電源開発株式会社
大間原子力発電所

意見聴取会指摘事項について
(地質関係)

平成16年7月
原子力発電安全審査課

図-1.8 シームの上・下盤の針貫入勾配頻度分布

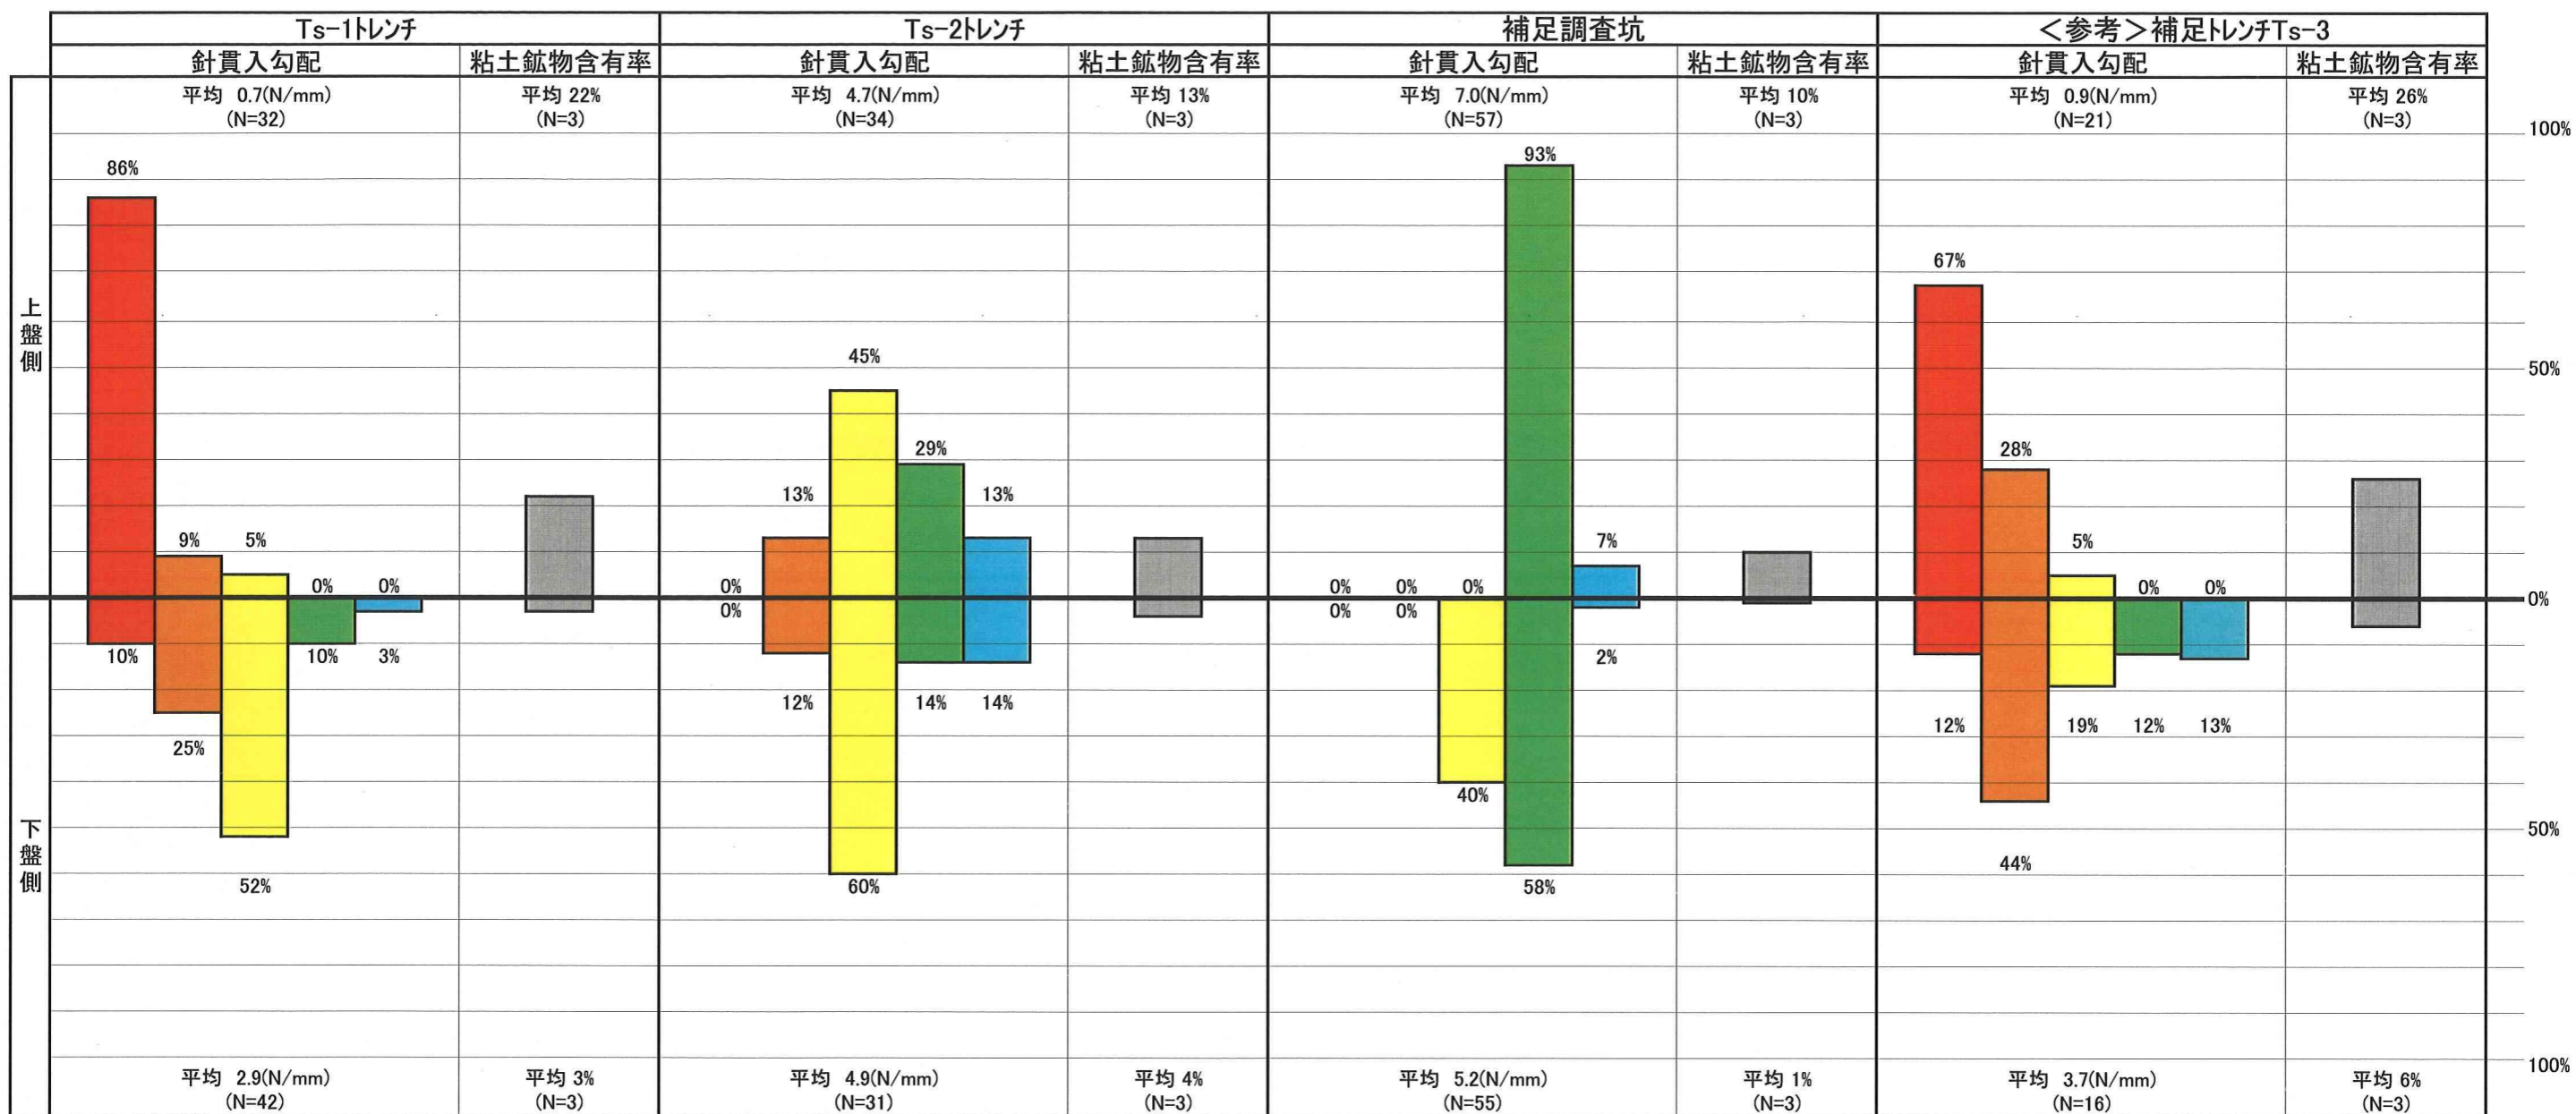
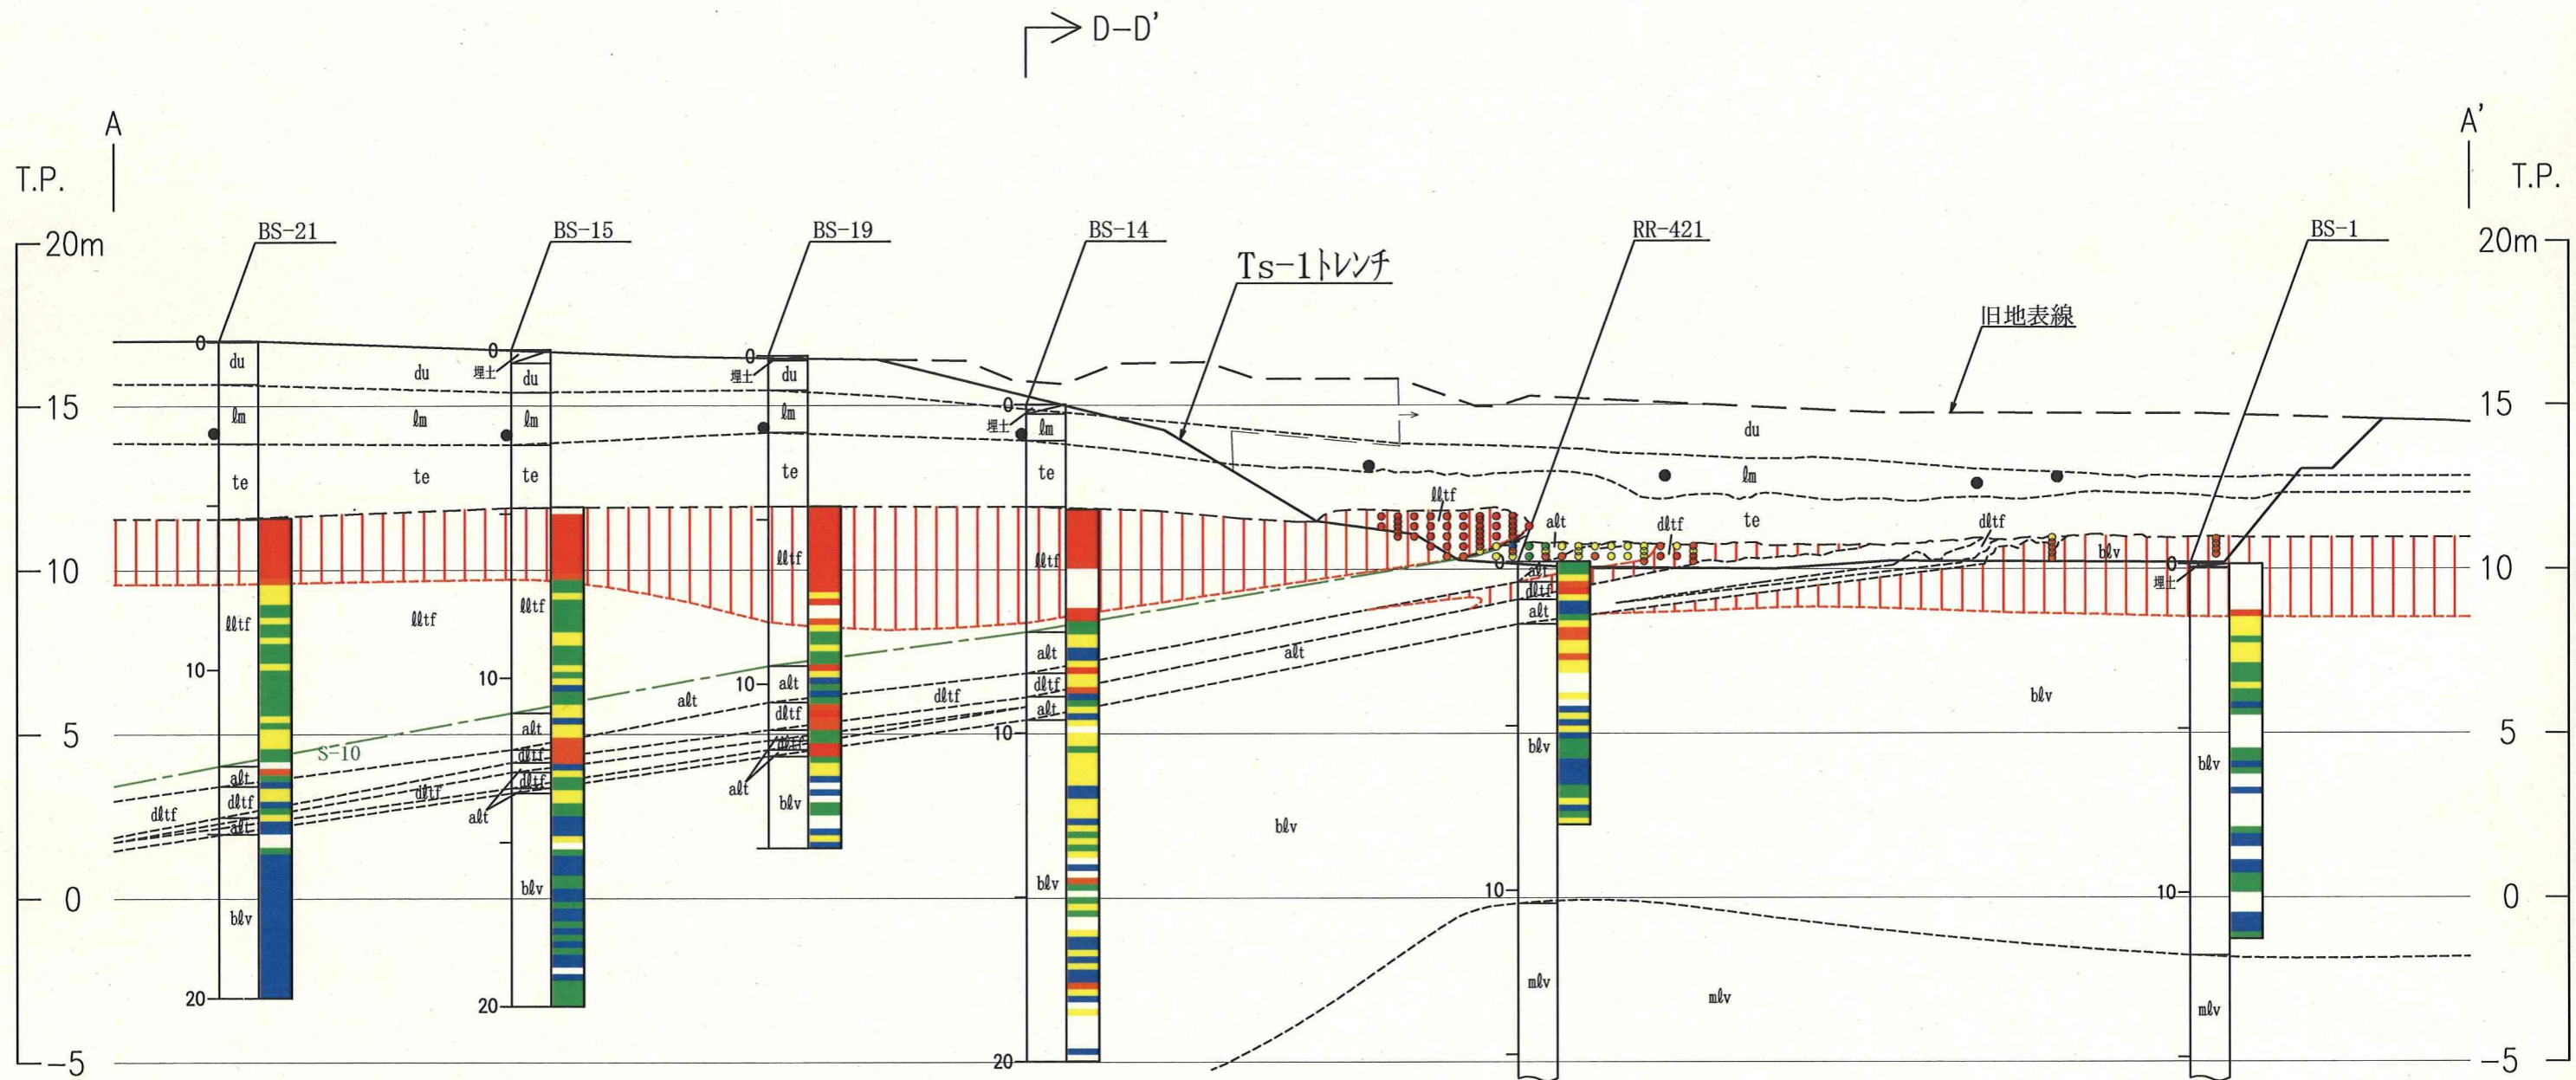
図-1.8によれば、針貫入勾配の平均値は、シームの上盤側では変状の認められる Ts-1 で 0.7N/mm, Ts-3 で 0.9N/mm であるのに対して、変状

の認められない Ts-2 で 4.7N/mm, 補足調査坑で 7.0N/mm と大きく, 顕著な差異があるとしている。下盤側でも同様の傾向が認められるが, 各測定地点毎の針貫入勾配は上盤側に比べて大きいとしている。

一方, 粘土鉱物含有率については, 上盤側では変状の認められる Ts-1 で 22%, Ts-3 で 26%であるのに対して, 変状の認められない Ts-2 で 13%, 補足調査坑で 10%と, 両者の間には明らかな差違が認められるとしている。下盤側については, トレンチ及び補足調査坑で 1%~6%と上盤側に比べて粘土鉱物含有率はいずれも小さいとしている。

また, 図-1.8 に示すように, 風化が及んでいない補足調査坑では, 針貫入勾配 2.0 N/mm 未満が存在しないのに対して, 風化の進んでいる Ts-1, Ts-2 及び Ts-3 では 2.0N/mm 未満が存在することから, 針貫入勾配 2.0 N/mm 未満の範囲を強風化部と定義している。

図-1.9(1) トレンチ付近地質断面図(A-A')

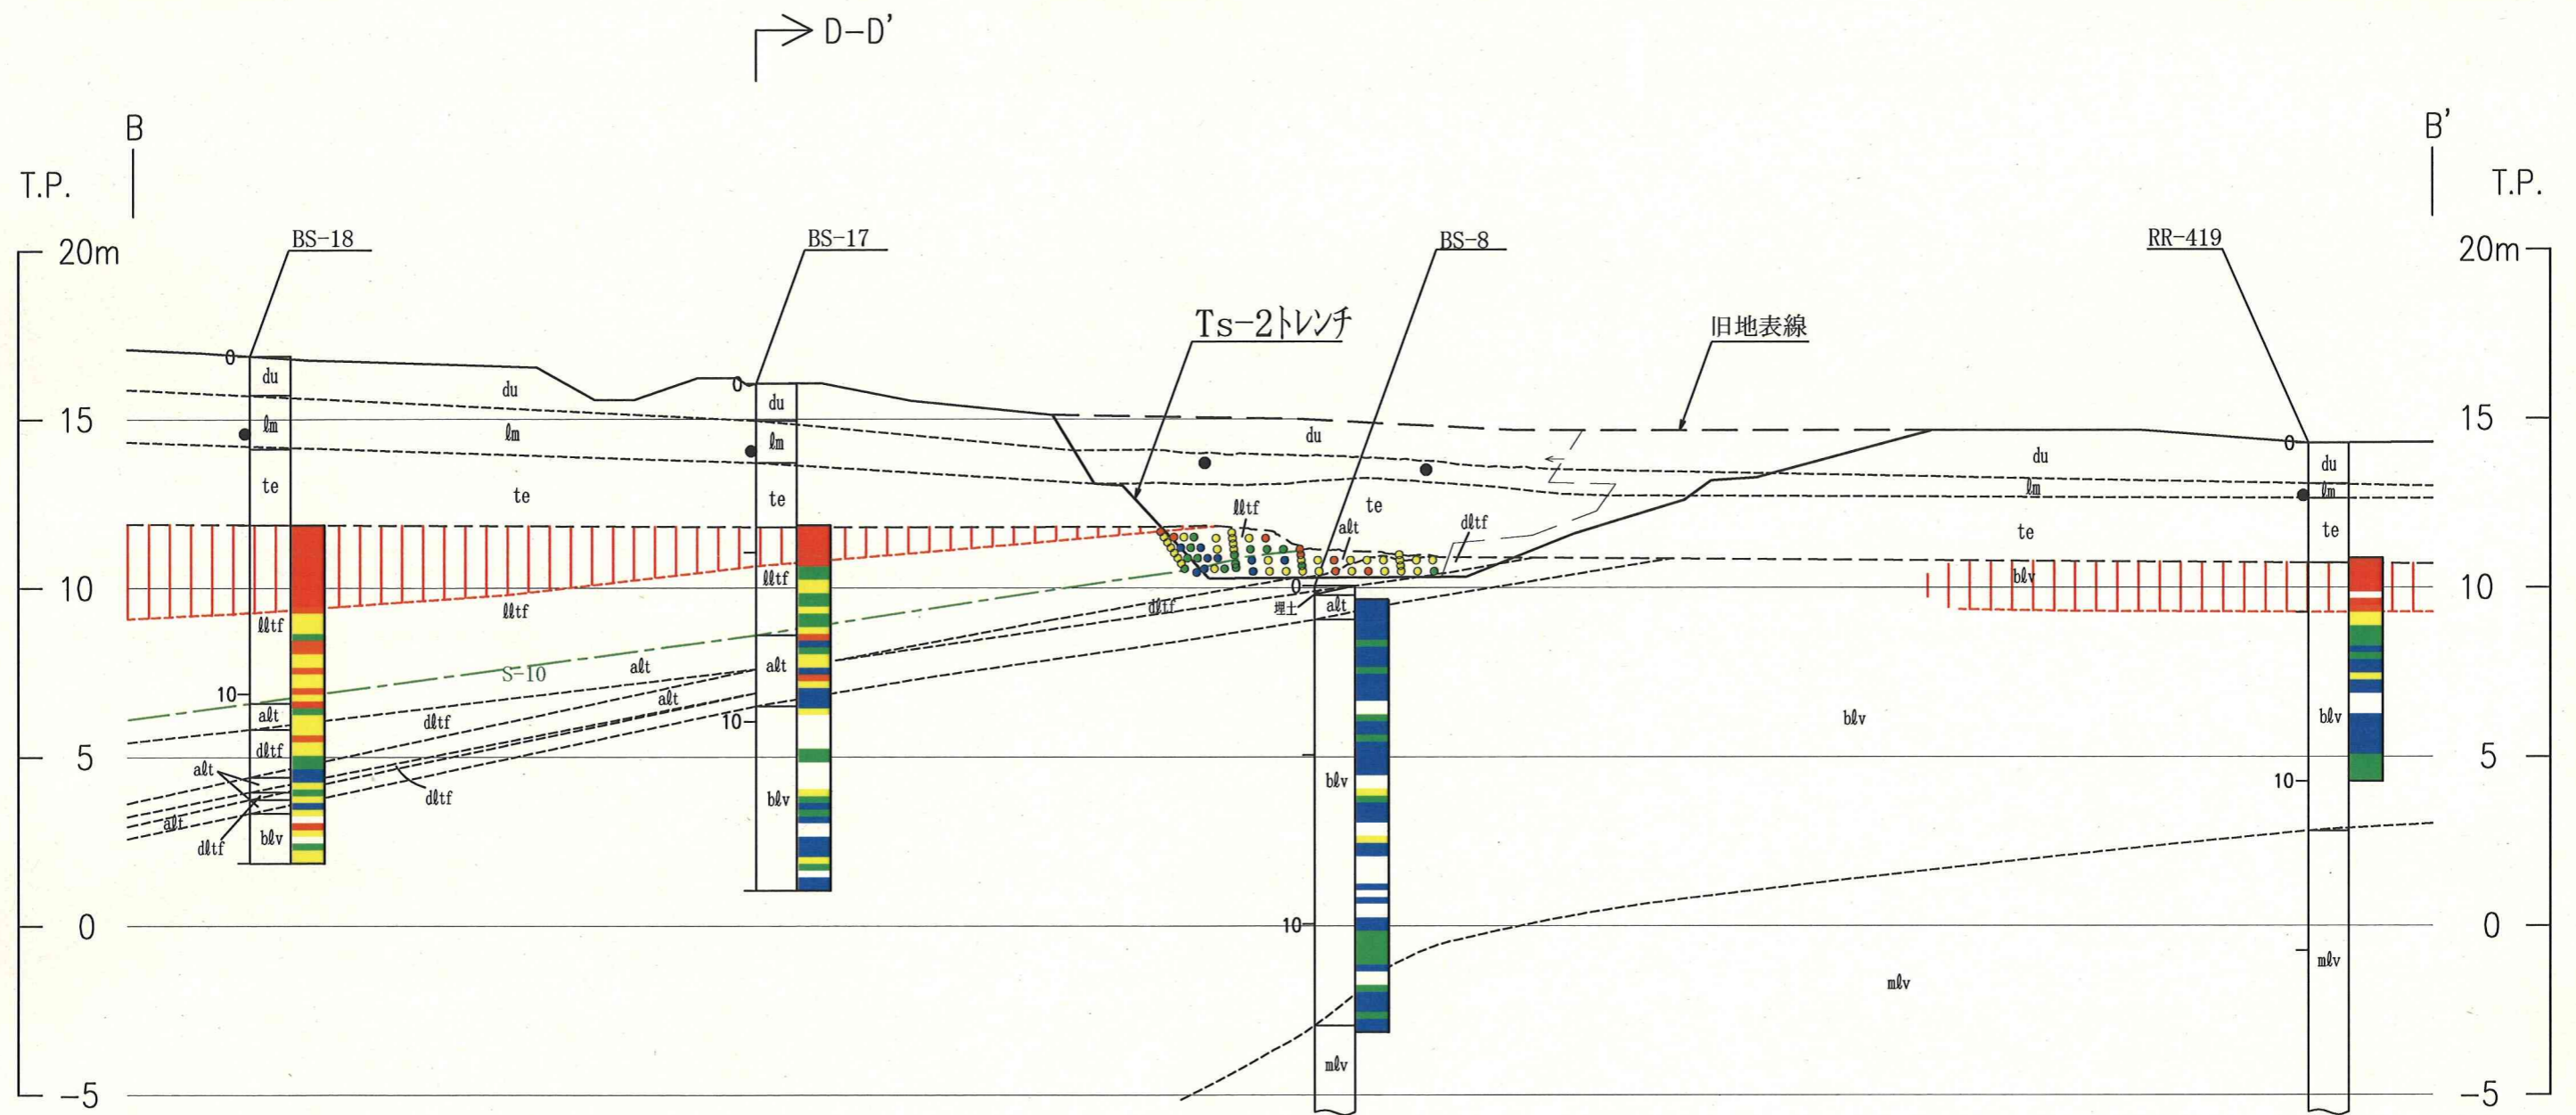
Ts-1 におけるシーム上盤側の強風化部の厚さは, 図-1.9(1)に示すように, トレンチのやや南側では最大約 3.5m に達し, 強風化部はシームに接するように分布する。これに対して Ts-2 付近におけるシームの上盤側の強風化部は, 図-1.9(2)に示すように, トレンチに向かって薄くなり, トレンチ内ではほとんど認められず, しかもシームからは離れて分布してい
